E N M I E N D A N o . 3

INVITACIÓN A COTIZAR N° 5000005461

CONSTRUCCIÓN DE NUEVO PÓRTICO DE INSPECCIÓN DE
CISTERNAS EN TERMINAL ARICA

En la Anexo 5 Términos de Referencia, Anexo A

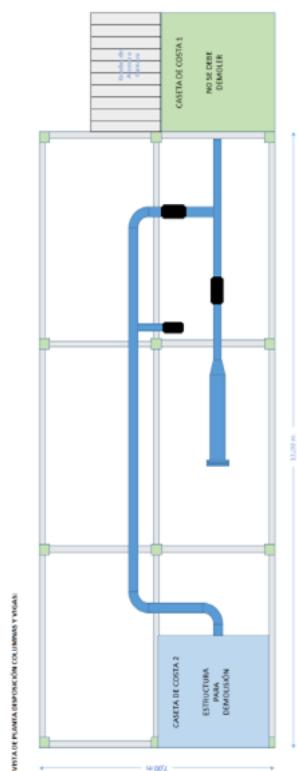
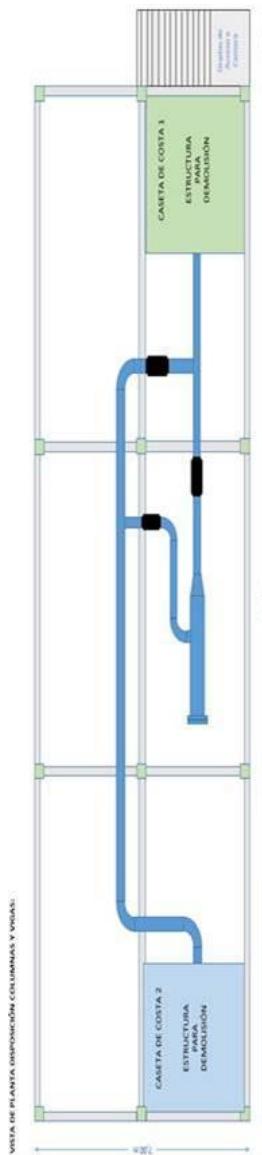
Punto No. 3

Donde se ubica el esquema:

Debe ir el esquema:

Vista de Planta; disposición tapas metálicas en el techo.

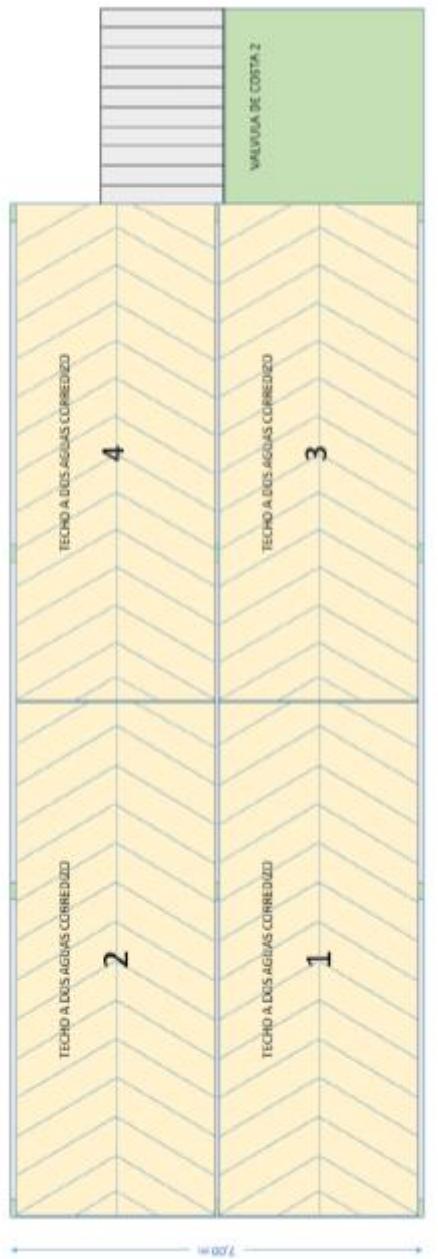
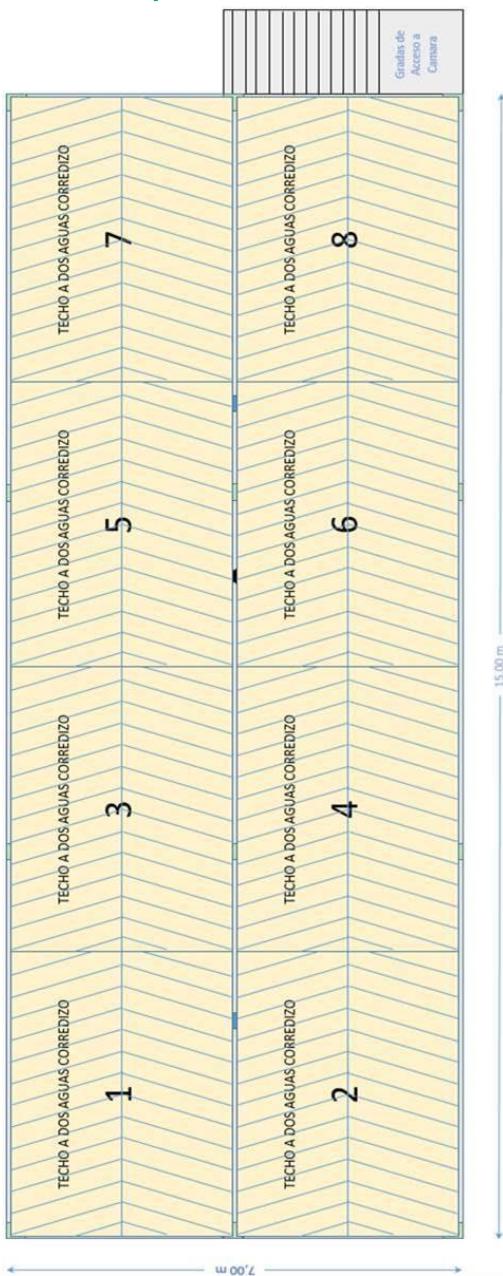
Punto No. 4

En la Anexo 5 Términos de Referencia, Anexo A

Donde se ubica el esquema:

Debe ir el esquema:
